敦賀発電所 1 号炉
使用済燃料プール冷却系冷却機能停止に係る
廃止措置計画変更認可申請書の概要について

日本原子力発電株式会社

廃止措置計画変更認可申請の概要

敦賀1号炉 SFP冷却機能停止試験結果

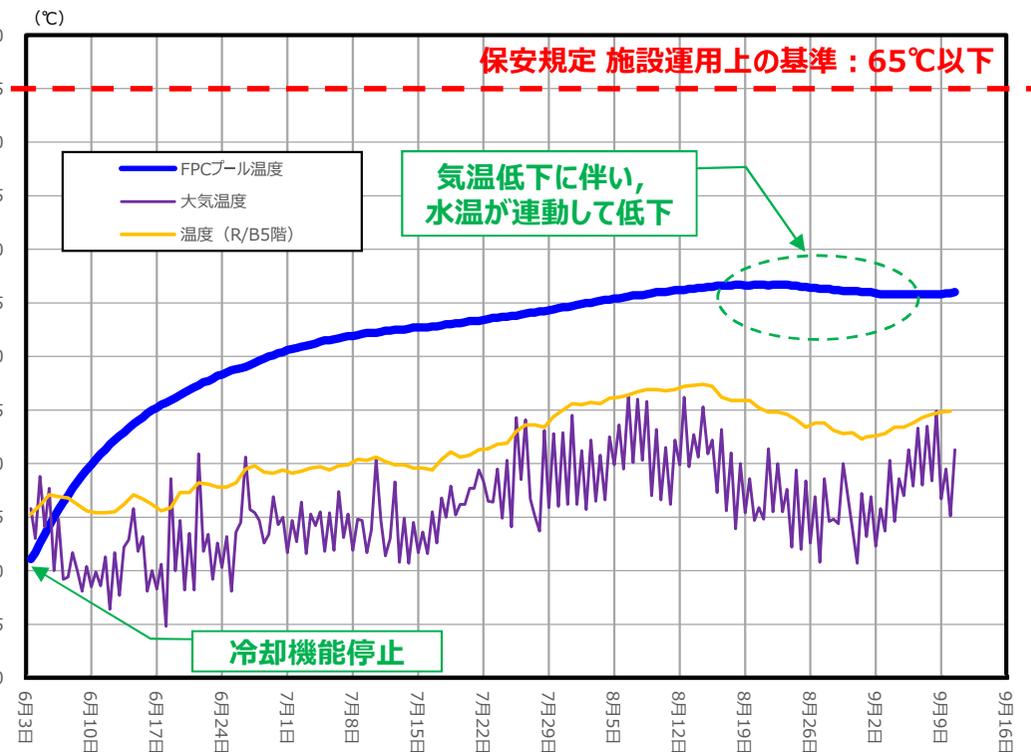
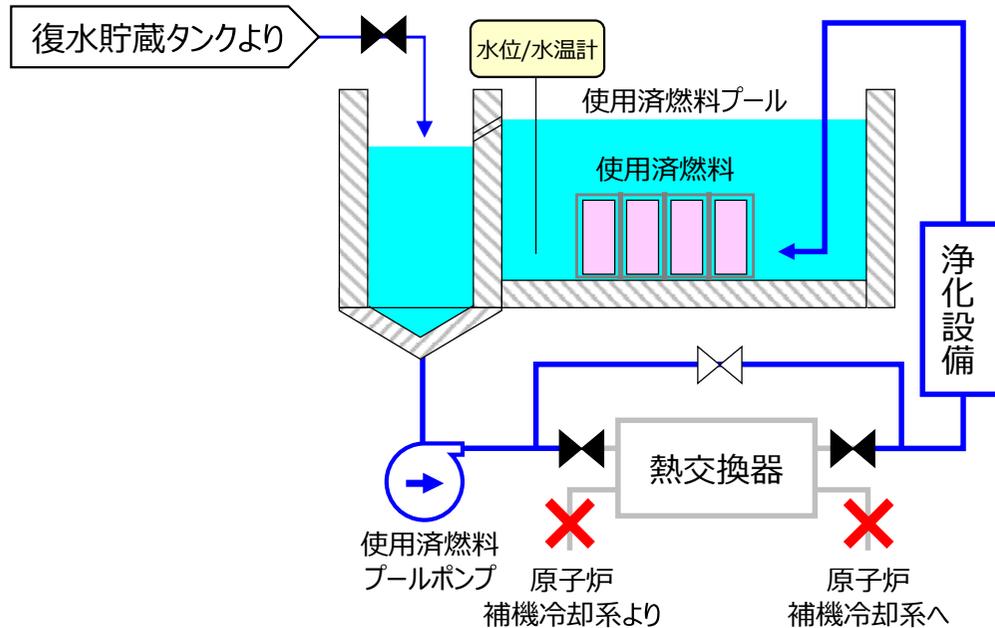
試験結果：8月中旬に最高水温(約47度)を示して以降、水温は低下傾向を示した。

- 原子炉施設保安規定で定める施設運用上の基準である65度(使用済燃料プールのコンクリート長期健全性の確保の観点から定めている値)に対して十分な余裕を持っていることを確認。
- 使用済燃料プール冷却系(SFP冷却系)による使用済燃料の冷却を停止したとしても、使用済燃料プールからの自然放熱による冷却により、安全性が確保されることが示された。
